Betriebs- und Gestaltungskonzept Bülach Nord

# Bericht zu den Einwendungen

gemäss §13 Strassengesetz

Veloführung gemäss Vorschlag Einwender (Einwendung 4.1) am Knoten Schaffhauser- / Schützenmattstrasse bei Velo- / Gehweg auf der Schützenmattstrasse

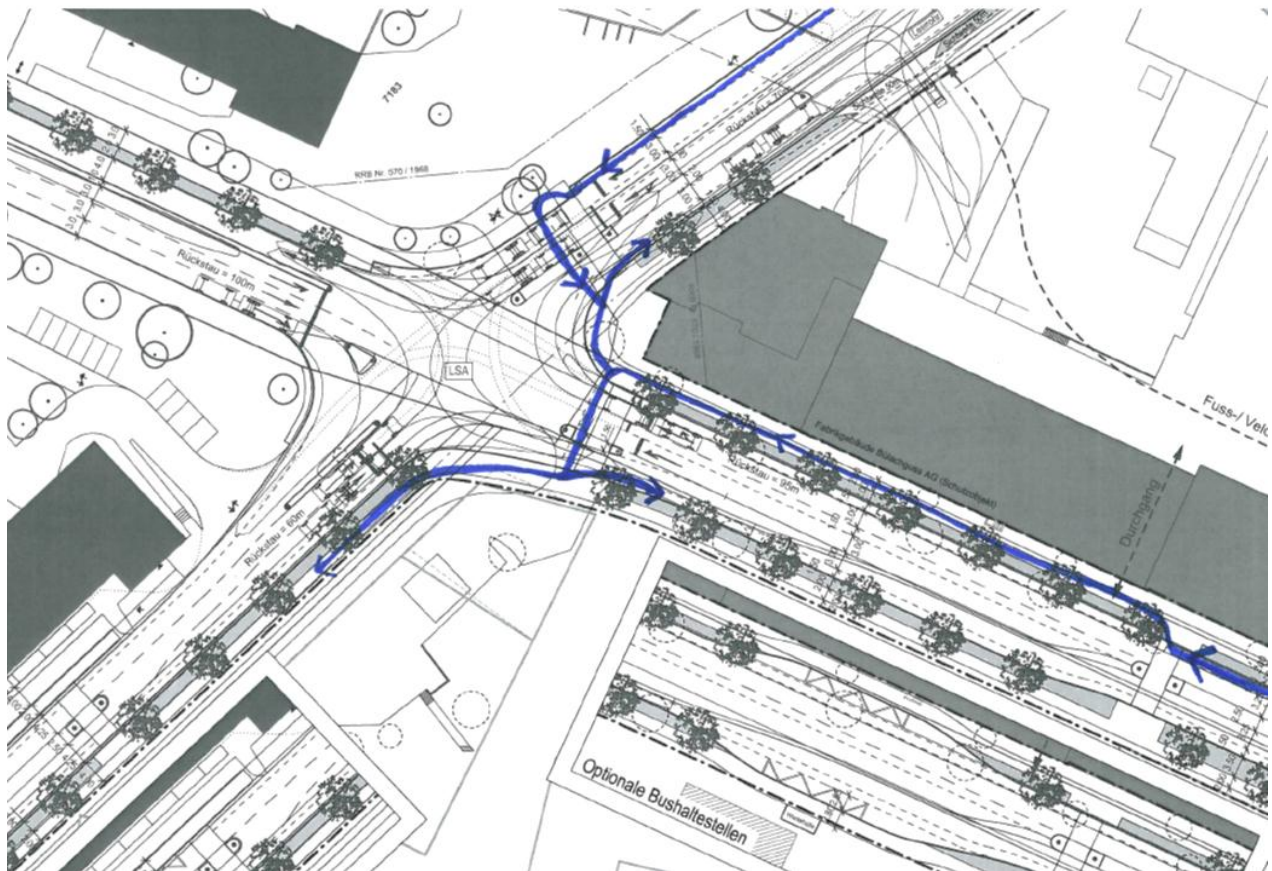
*Eine Markierung von Radstreifen auf der Schützenmattstrasse bietet aufgrund der vielen Vorplätze und in Anbetracht des hohen Lastwagenanteils keine ausreichende Sicherheit. In Zukunft wird es auf der Schützenmattstrasse nicht nur Velodurchgangsverkehr, sondern auch Velozielverkehr zum Gestaltungsplangebiet geben. Die Fahrräder sollen auf der südlichen Strassenseite auf einem separaten Velo- / Gehweg geführt werden.*

Bei der Erarbeitung des BGK's wurden drei verschiedenen Veloführungen geprüft (siehe Bericht BGK, Kapitel 7.2). Da kombinierte Velo- / Gehwege von der Kantonspolizei innerorts nicht erwünscht sind (Sicherheit Fussgänger), wurde entschieden, den Schutz von Velofahrenden innerhalb des BGK-Bearbeitungsperimeters durchgängig mittels Radstreifen sicherzustellen. Eine Abweichung von diesem Konzept für die Schützenmattstrasse würde für die Veloführung am Knoten Schaffhauser- / Fangleten- / Schützenmattstrasse diverse Nachteile mit sich bringen (siehe Schemaskizze auf der folgenden Seite):

- Velofahrer aus Fahrtrichtung Bülach müssten vor dem LSA-Knoten auf das Trottoir entlang des Bestandesgebäudes auf dem Gussareal geführt werden. Anschliessend müssten sie zusammen mit den Fussgängern die Strasse überqueren.
- Velofahrer aus der Fangletenstrasse in Richtung Schützenmattstrasse müssten zwei mal mit den Fussgängern die Strasse überqueren und bräuchten damit mindestens doppelt so lange, wie wenn sie auf einem Velostreifen mit dem MIV mitfahren (LSA-Steuerung).

Da sich insbesondere geübte Velofahrer jeweils den schnellsten Weg suchen, wird es zu gefährlichen Manövern im Knotenbereich kommen, bzw. Velofahrer werden auch ohne Velostreifen mit dem MIV mitfahren.

Der Quell- / Zielverkehr (Velo) ins Vetropackareal wird voraussichtlich grösstenteils aus Richtung Süden kommen bzw. in Richtung Süden verkehren und bereits auf Höhe Güterbahnhof ins Areal einmünden. Dies ist aufgrund des dort unregelmässigen Knotens schneller und dank des Mehrzweckstreifens und des geschützten Übergangs gut möglich. Daher ist nicht mit grossen zusätzlichen Mengen an Velofahrern entlang des Gebäudes nördlich der Schützenmattstrasse zu rechnen.

Die Einwendung wird nicht berücksichtigt.

## I Anpassungen Situation Musik Hug

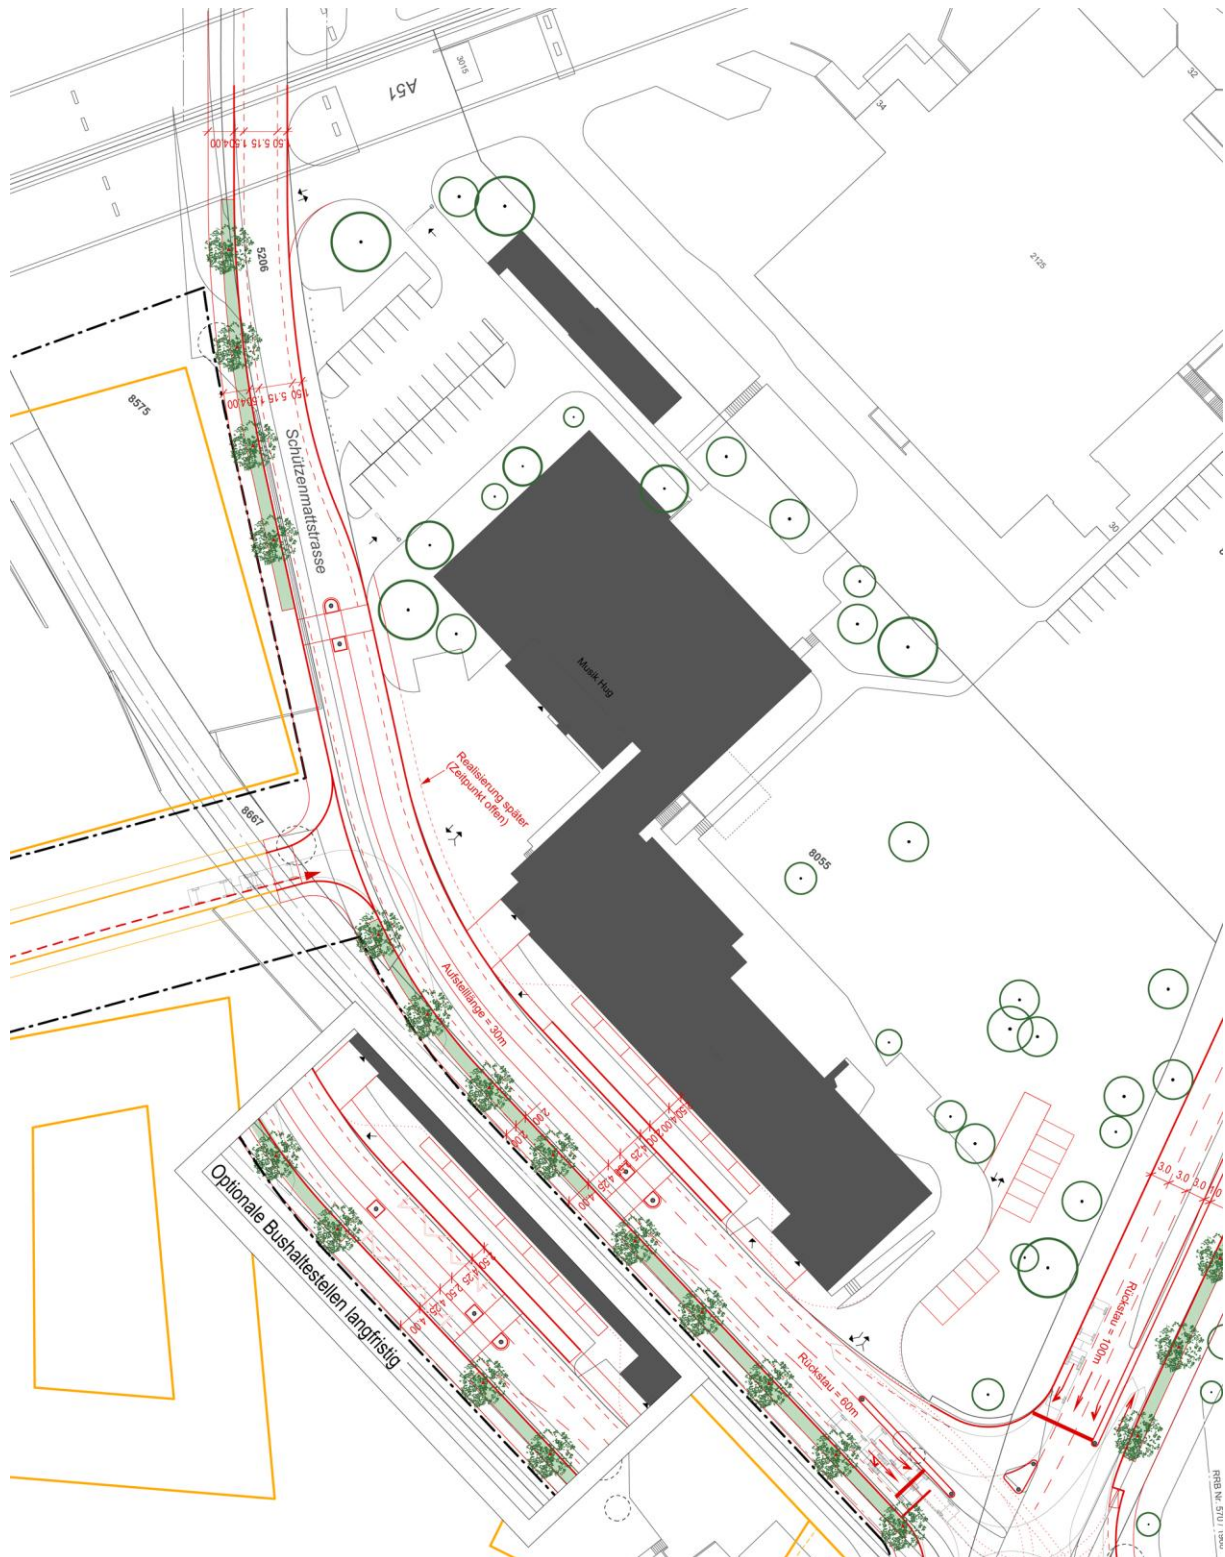
*Die Schützenmattstrasse soll nicht in das Grundstück nördlich der Schützenmattstrasse gerückt werden, sondern nach Süden weg von diesem Grundstück gerückt werden.*

Die Überprüfung der Einwendung hat gezeigt, dass es möglich ist, die geplante Strasse im westlichen Teil des Grundstücks der Musik Hug AG ca. um einen Meter weiter in Richtung Vetropack-Grundstück zu schieben. Dies wurde im Plan ent-

sprechend angepasst (siehe Anhang). Da auf der nördlichen Seite der Schützenmattstrasse erst mittelfristig ein durchgehendes Trottoir realisiert werden kann, soll der Raum für ein Trottoir vorsorglich gesichert werden. Vorerst wird das Trottoir aber nicht baulich von der Strasse abgesetzt, sondern lediglich mit einem Bundstein von der Anlieferungsfläche abgetrennt.
